## RAPPORT DE CONTROLE D'INSTALLATION ÉLECTRIQUE DOMESTIQUE

39.126

Quai St Léonard 78 4000 Liège Belgique

Visite périodique (Livre 1 6.5)

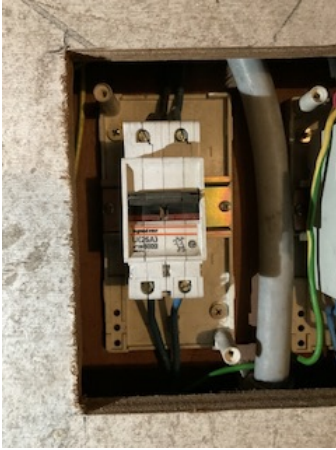
Libellé	Paragraphe
Réaliser les liaisons équipotentielles principales et leurs connexions.	L1: 4.2.3.2.; 4.2.3.4.; 5.4.4.1.; L3: 4.2.3.2.; 4.2.3.4.; 5.4.4.1.
Prévoir un interrupteur différentiel général, muni d'un dispositif de plombage, à l'origine de l'installation.	L1: 4.2.4.3.
Prévoir le(s) schéma(s) unifilaire(s) de l'installation.	L1: 3.1.2.; 9.1.1.; 9.1.2
Prévoir le(s) schéma(s) de position de l'installation.	L1: 9.1.2.
Renseigner sur les schémas unilaires et de position, les coordonnées de l'électricien, du propriétaire ainsi que l'adresse de l'installation.	L1: 9.1.2.
La tension nominale doit être affichée de manière apparente en un endroit judicieusement choisi.	
Le pictogramme "danger électrique" doit être apposé de façon durable sur le tableau.	
Placer le tableau à environ 1.50 m au-dessus du sol.	L1: 5.3.5.1.; L3 5.3.5.1.
L'accessibilité du tableau est à améliorer.	L1: 5.3.5.1.; L3: 5.3.5.1.

(Re)placer la porte et/ou l'écran de protection du tableau. Possibilité de contact avec des pièces nues sous tension.	L1: 4.2.2.3.; 5.1.4.; 5.3.5.1.; L3: 4.2.2.2.; 5.1.4.
Obturer les ouvertures non utilisées du tableau ou coffret.	L1: 4.2.2.3.; 5.1.4.; 5.3.5.1.
Réaliser ou compléter le repérage des circuits/départs et/ou appareillage, bornes de raccordements, etc.	L1: 2.8.1.; 3.1.3.; 5.3.6.1.; 5.3.6.2.; L3: 2.8.1.2.; 3.1.3.; 5.3.6.1.
Réaliser les connexions dans des coffrets, tableaux, boîtes de jonction ou de dérivation, aux bornes des interrupteurs, des prises de courant ou dans les pavillons de luminaires.	L1: 5.2.6.1.; L3: 5.2.6.1.
